Consultas frecuentes de la licitación SVC-2019/02 Servicio de Equipamiento tecnológico, hardware, software y diseño y producción del material digital para la Casa Museo del Campesino

Arrecife, a 05 de febrero de 2019

Módulo 2. Vivienda tradicional. Estancia de cocina.

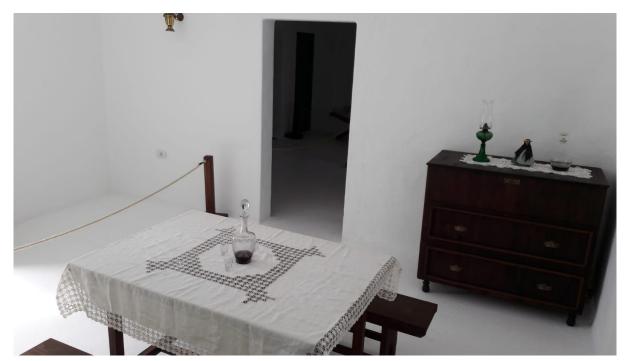
- Aquí se hace referencia a CGI. Película de animación, no de realidad virtual con gafas.
- 6. Respecto a las estancias salón, cocina, dormitorio. Entiendo que ya están atrezzadas con el mobiliario y los objetos y que eso no es necesario incluirlo en la propuesta ya que vendría suministrado por el CACT. ¿Podrías ser posible tener alguna foto de referencia de las salas como están dispuestos los espacios para así poder hacer una mejor propuesta? (lote 2)

- Sí, se adjuntan en esta nota aclaratoria imágenes del atrezzo disponible en las estancias del módulo 2: vivienda tradicional y cuarto de aperos.
- 7. Diseño gráfico. Existe algún libro de estilo o líneas maestras de la línea gráfica del CACT además del logotipo.
